SS 189 e SS 121

ITINERARIO PALERMO - AGRIGENTO

Lavori di ammodernamento del tratto Palermo - Lercara Friddi, lotto funzionale dal km 14,4 (km 0,0 del lotto 2) compreso il tratto di raccordo della rotatoria Bolognetta, al km 48,0 (km 33,6 del lotto 2 - svincolo Manganaro incluso), compresi i raccordi con le attuali S.S. n. 189 e S.S. n. 121

Report riepilogativo delle Modifiche Tecniche inserite in PV1

MODIFICA TECNICA

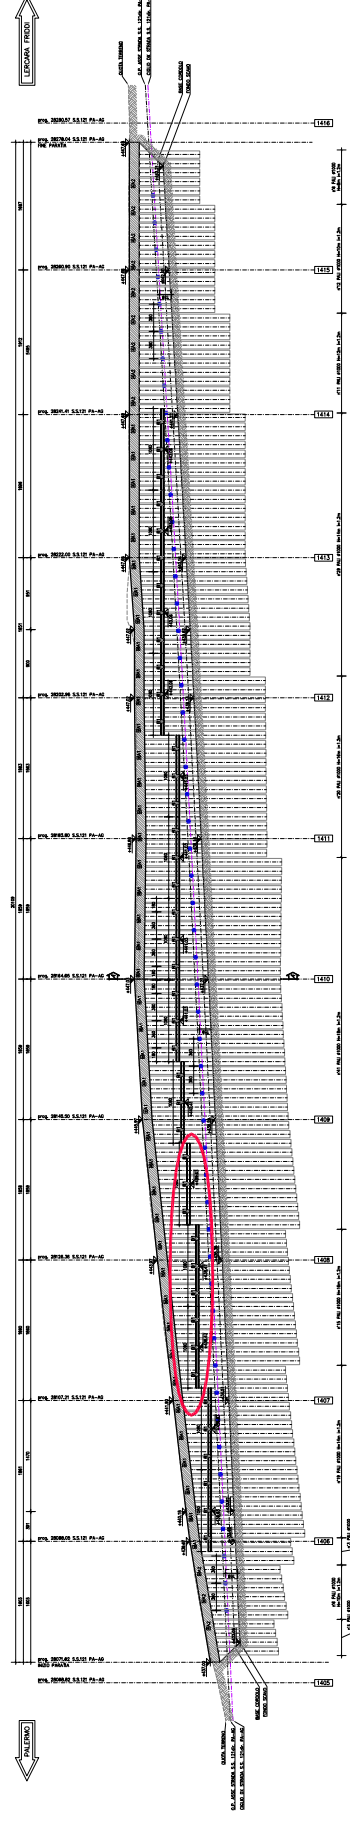
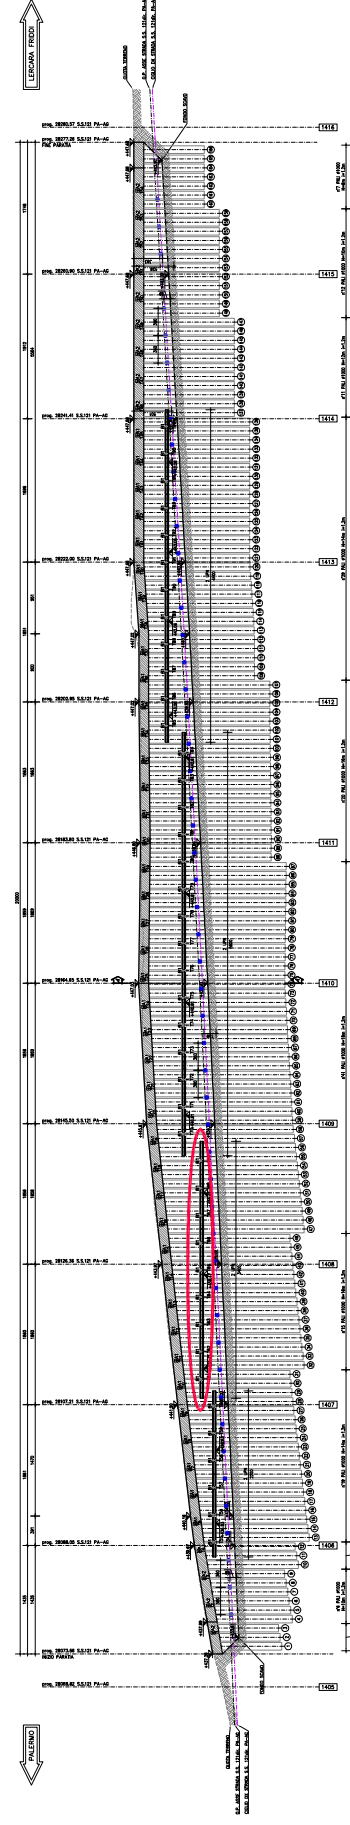
OGGETTO: Con la modifica tecnica n. 34 è stato rivisto, rispetto al Progetto Esecutivo, lo sviluppo geometrico del tratto iniziale e finale della paratia in argomento. Tale rivisitazione ha comportato una riduzione dello sviluppo longitudinale dell'opera di circa 2,00 metri. Inoltre, con la modifica tecnica in parola, è stato rimodulato il sistema di vincolamento previsto in Progetto Esecutivo per la paratia, ottimizzando la posizione dei tiranti. Infine, sono state ottimizzate le lunghezze dell'armatura longitudinale dei pali, al fine di ridurre gli sfridi di lavorazione.

STRALCIO PLANIMETRICO

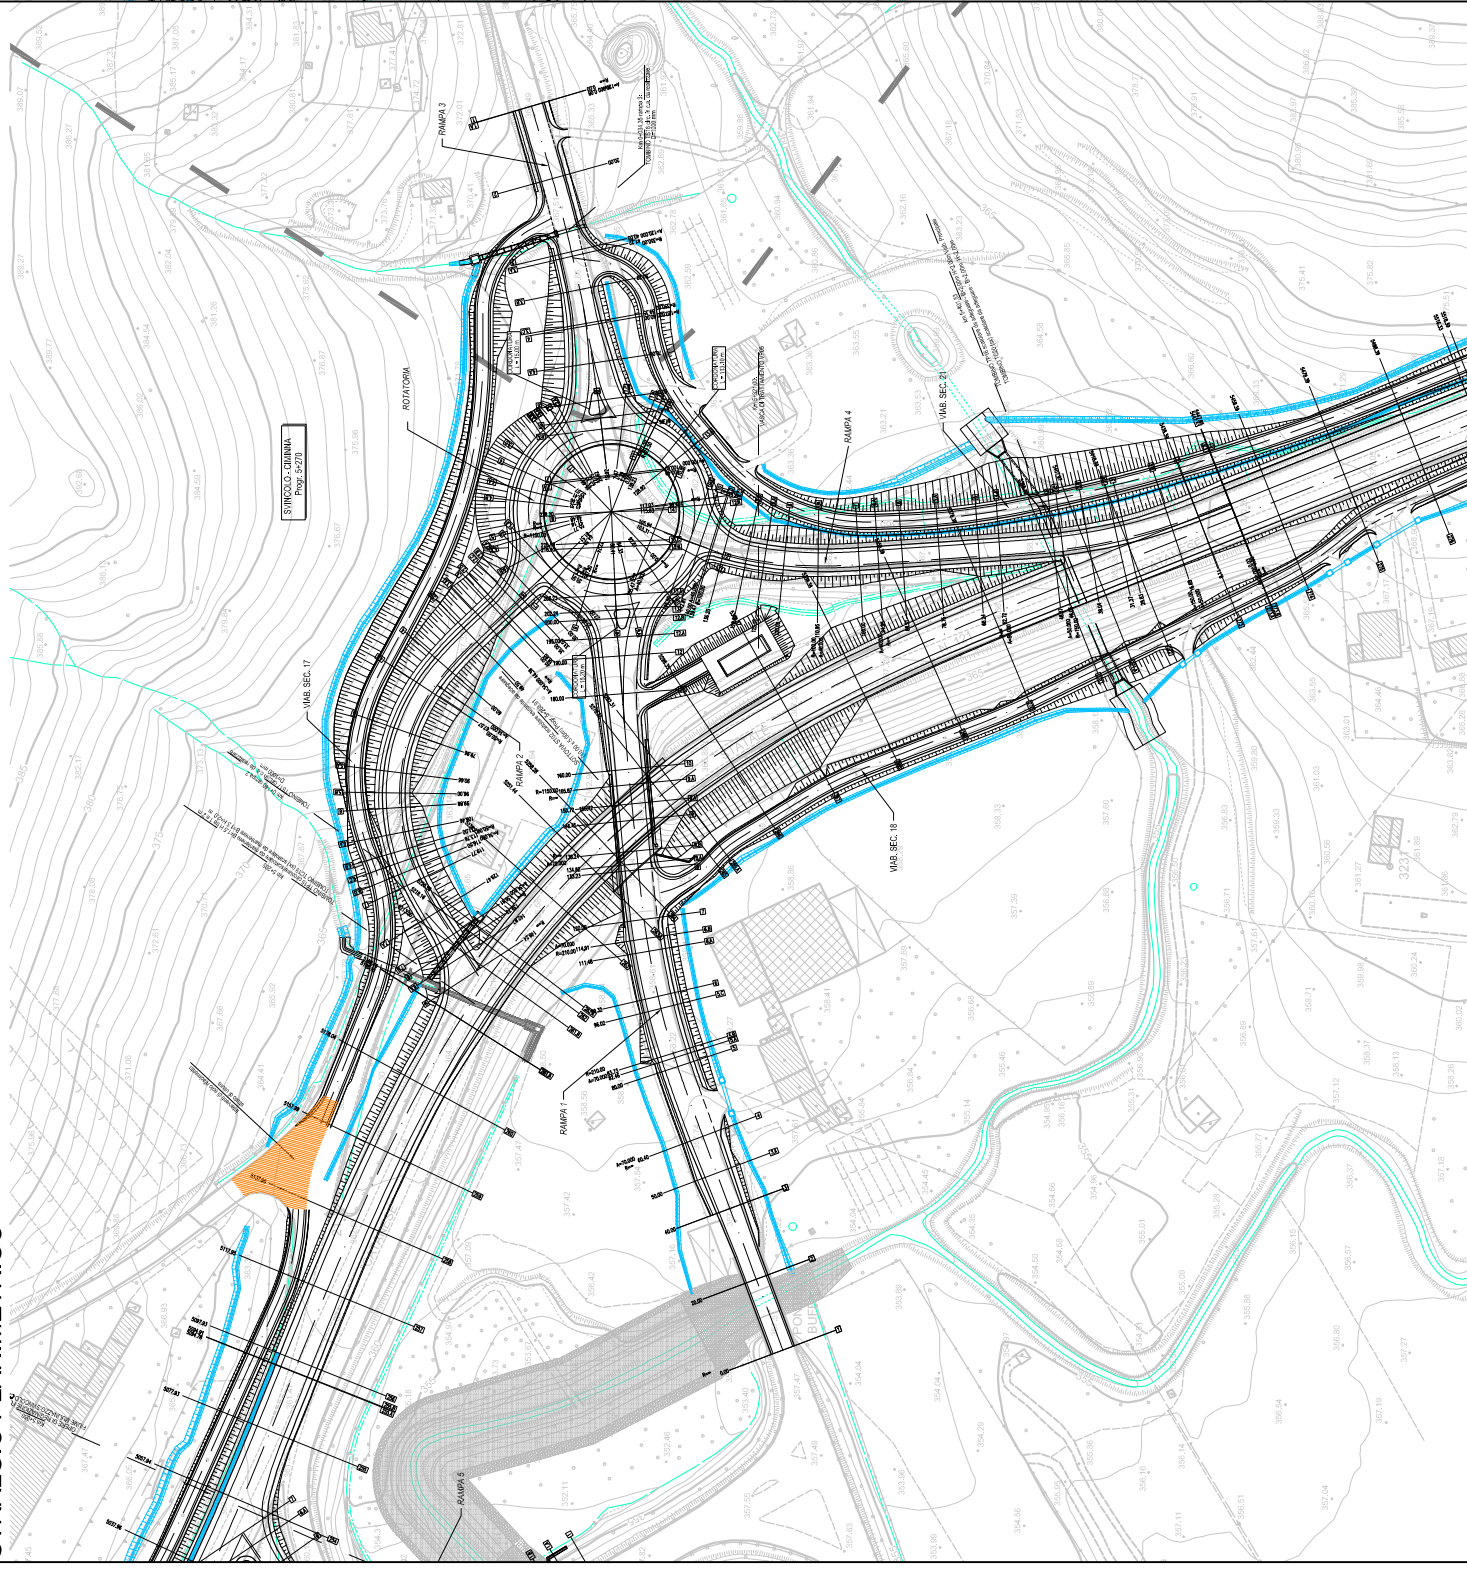
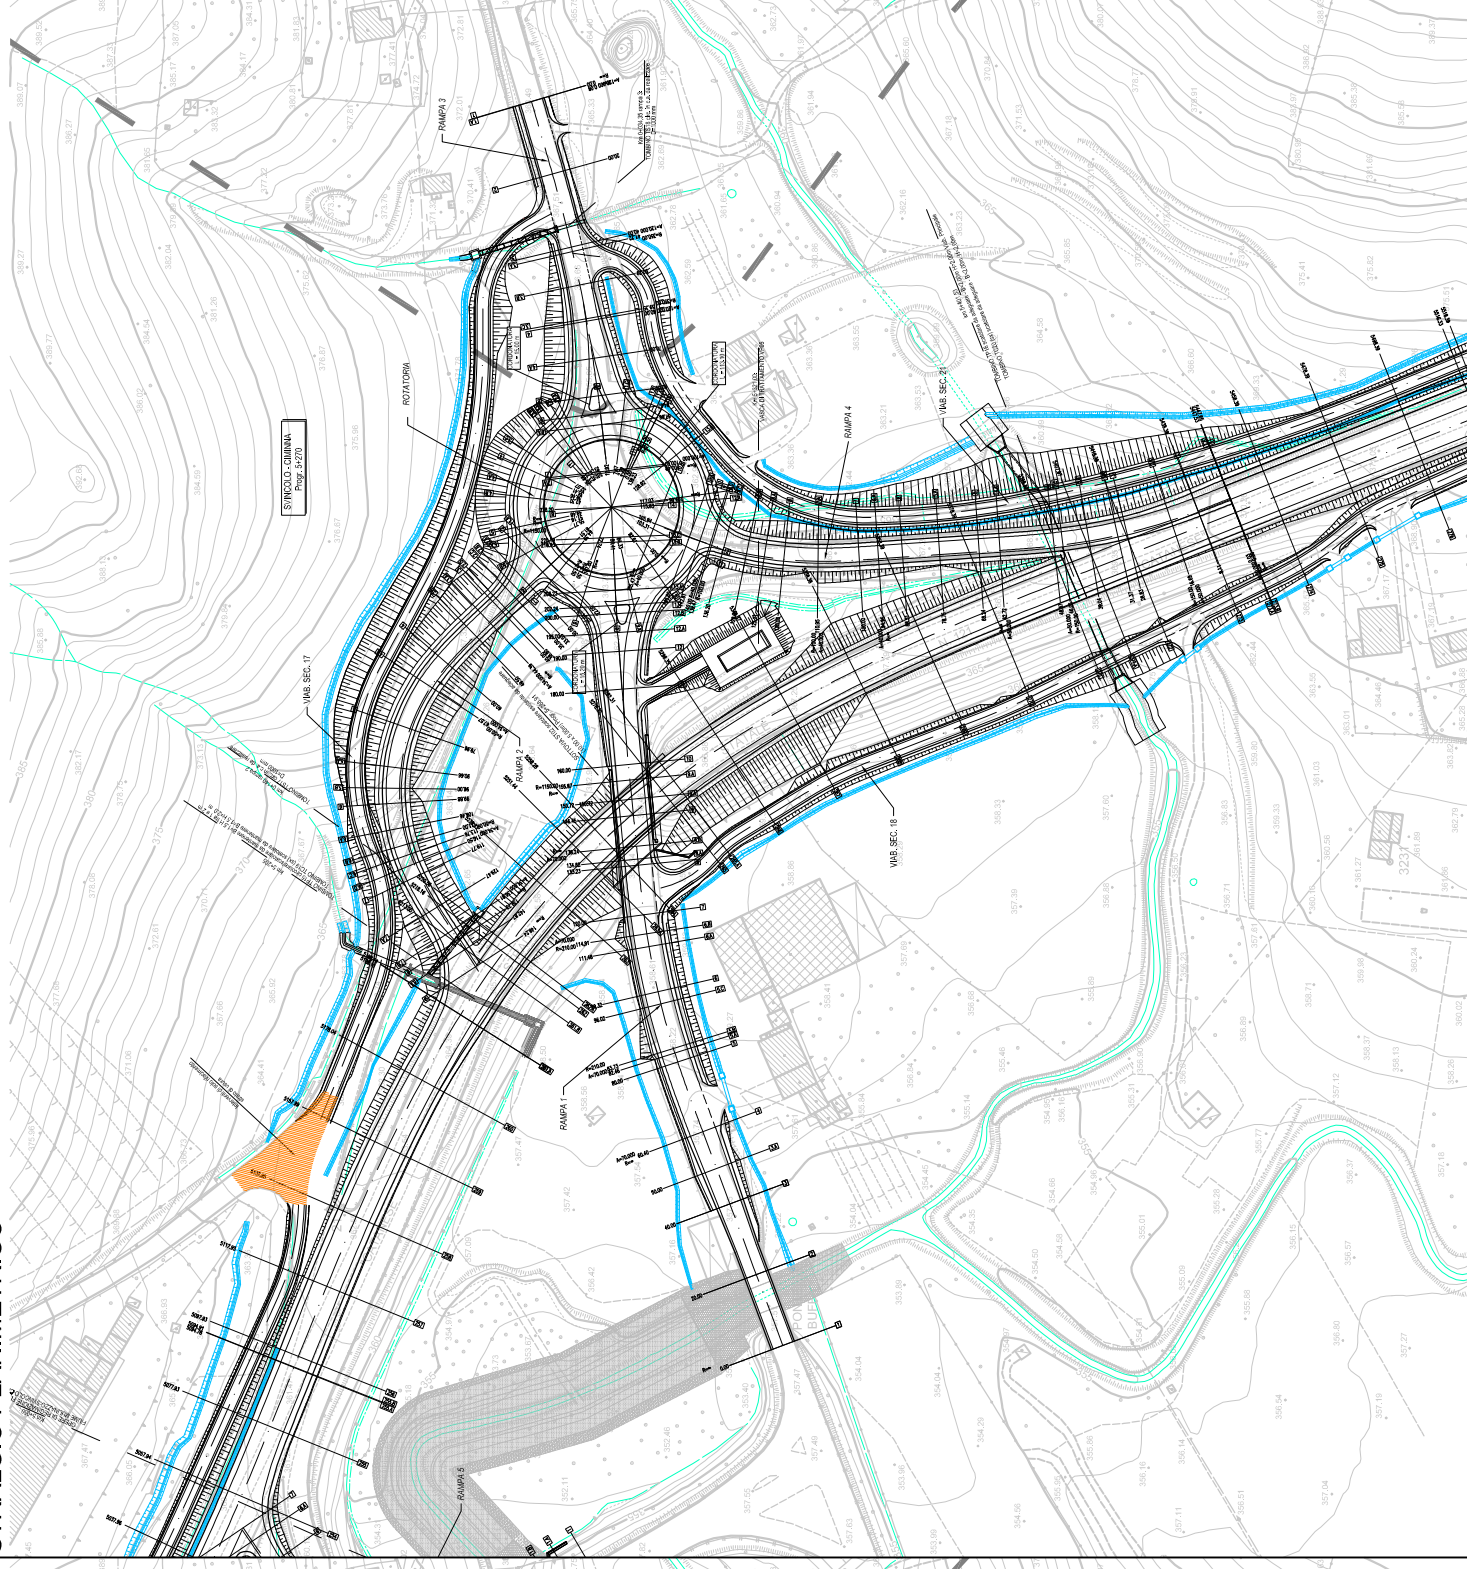
OGGETTO: La modifica tecnica n. 91, ha per oggetto una revisione dello svincolo Ciminna, necessaria a seguito di un rilievo di cantiere eseguito per la determinazione dell'esatto tracciamento planimetrico e delle quote di estradosso della tubazione $\Phi 250\text{mm}$ della linea GAS, censita come GAS-5 e gestita dalla società Gas Natural.

Il rilievo integrativo ha fornito un profilo della condotta che risulta per alcuni tratti, interferente con il profilo delle rampe e della corona della rotatoria di svincolo.

Per le ragioni sopraelencate è stata effettuata una revisione altimetrica dello svincolo volta all'innalzamento della quota della rotatoria di svincolo e dal conseguente incremento di quota dei rami in ingresso alla rotatoria stessa.

PROFILO LONGITUDINALE ROTATORIA

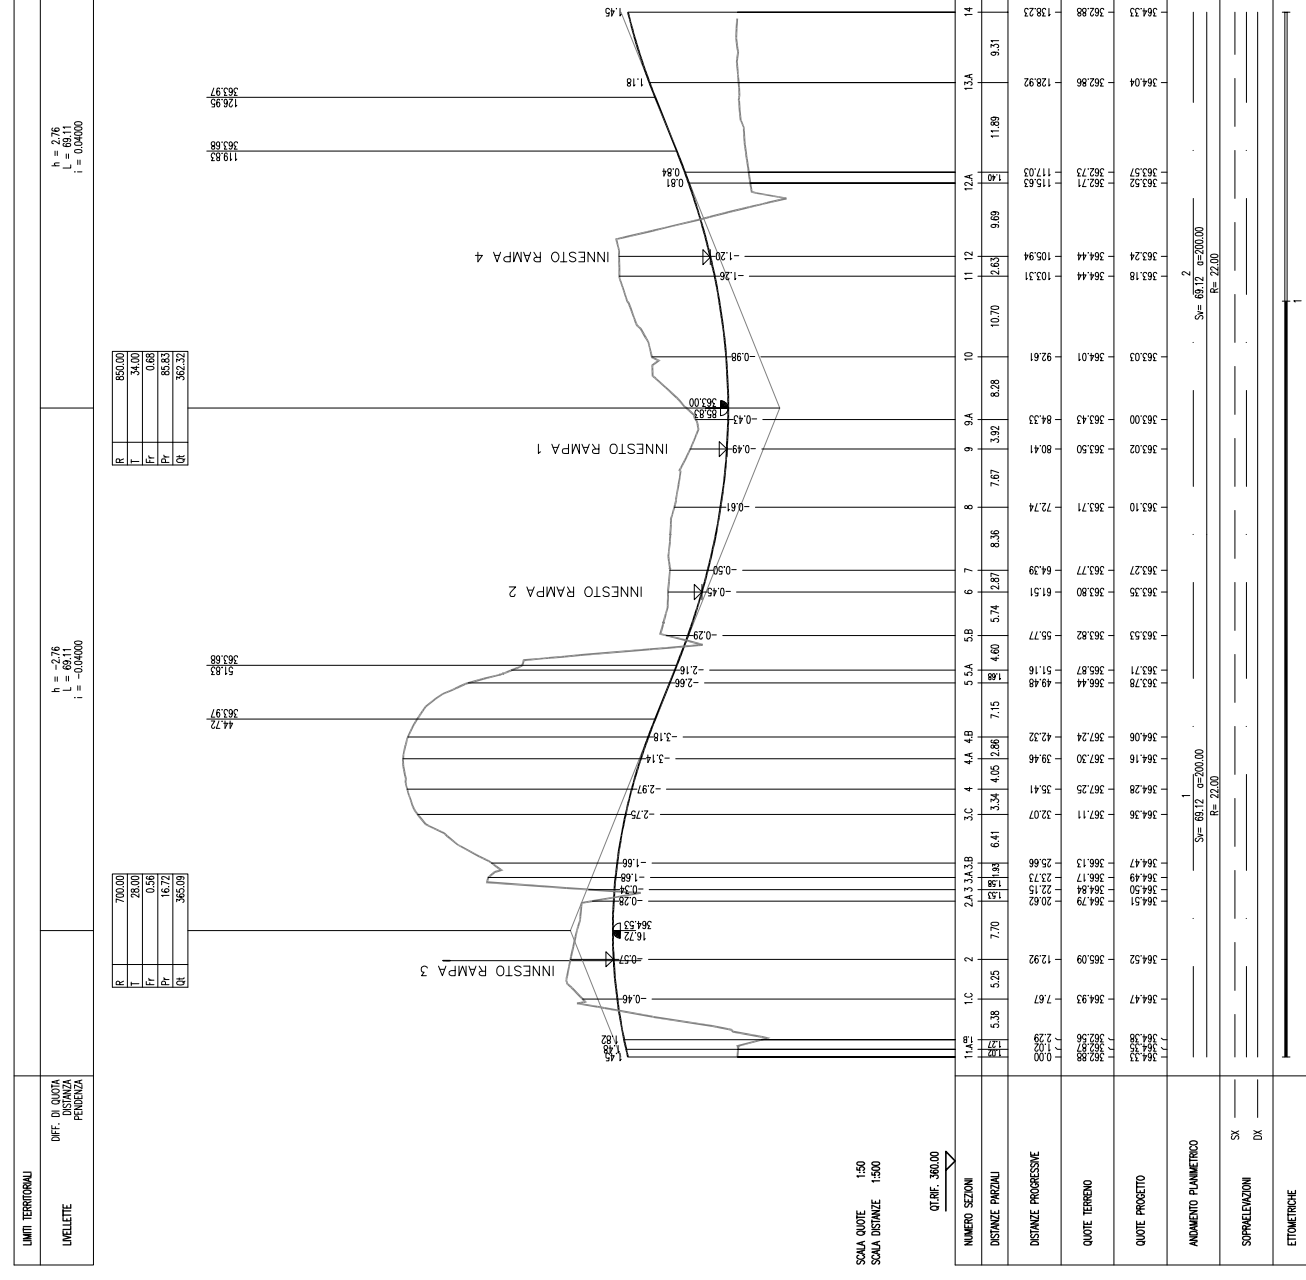
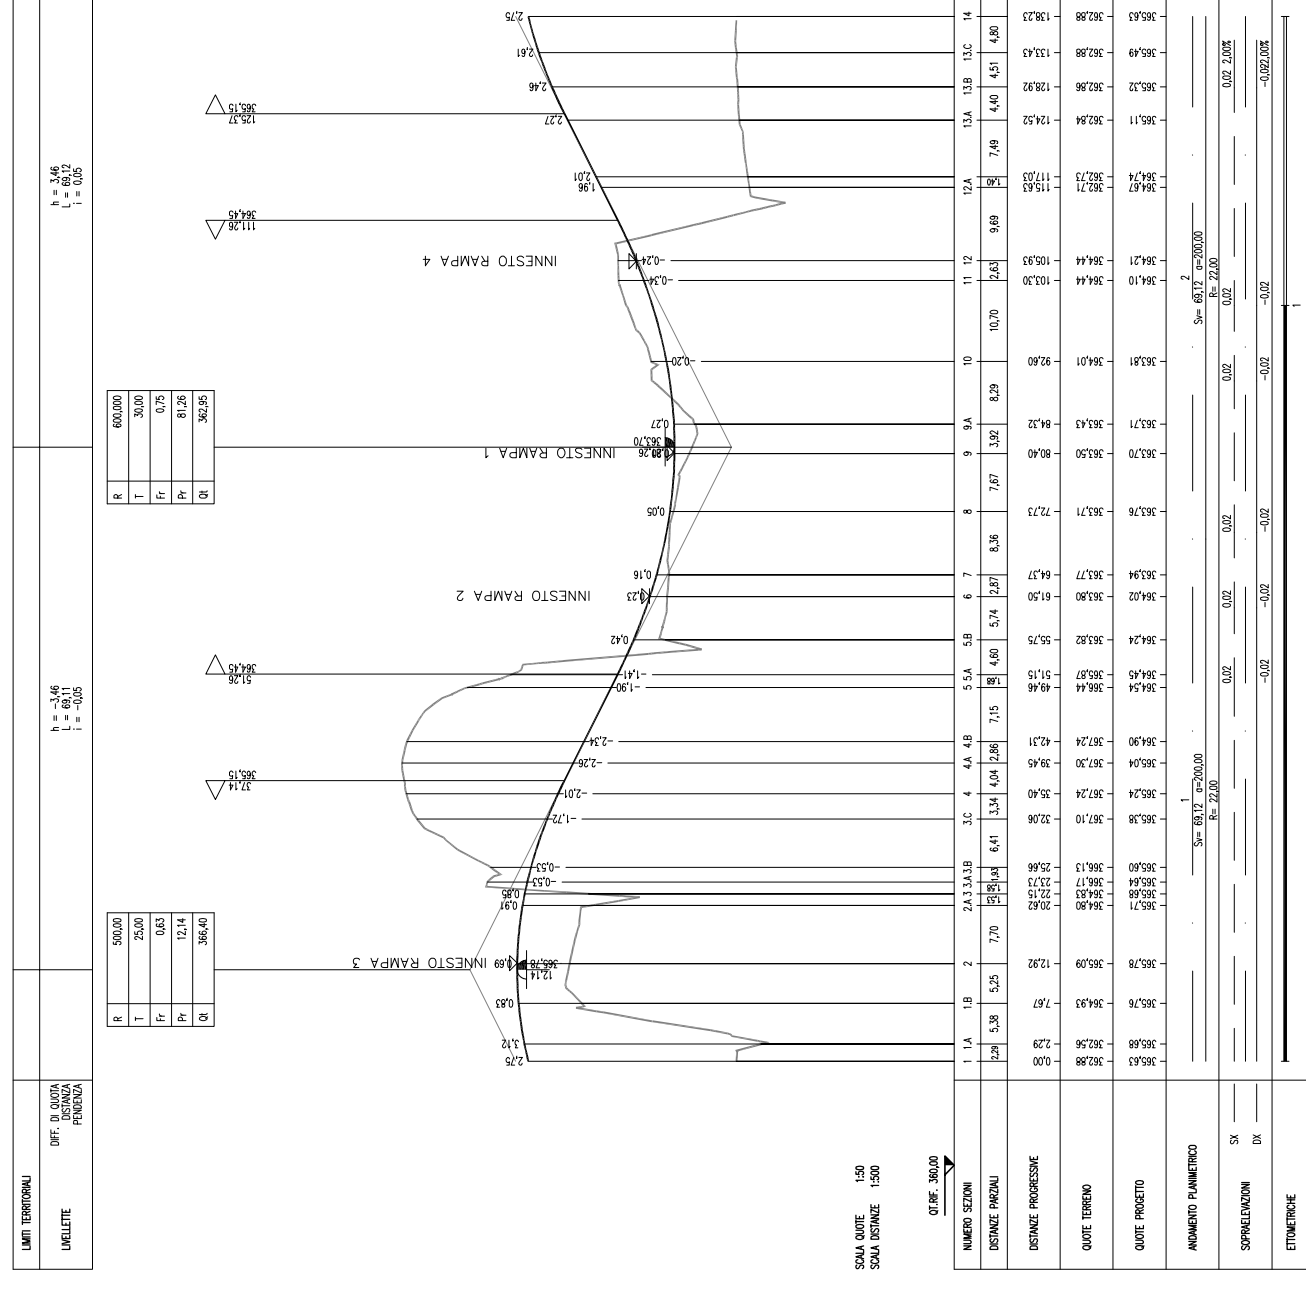
OGGETTO: La modifica tecnica n. 91, ha per oggetto una revisione dello svincolo Ciminna, necessaria a seguito di un rilievo di cantiere eseguito per la determinazione dell'esatto tracciamento planimetrico e delle quote di estradosso della tubazione $\Phi 250\text{mm}$ della linea GAS, censita come GAS-5 e gestita dalla società Gas Natural.

Il rilievo integrativo ha fornito un profilo della condotta che risulta per alcuni tratti, interferente con il profilo delle rampe e della corona della rotatoria di svincolo.

Per le ragioni sopraelencate è stata effettuata una revisione altimetrica dello svincolo volta all'innalzamento della quota della rotatoria di svincolo e dal conseguente incremento di quota dei rami in ingresso alla rotatoria stessa.
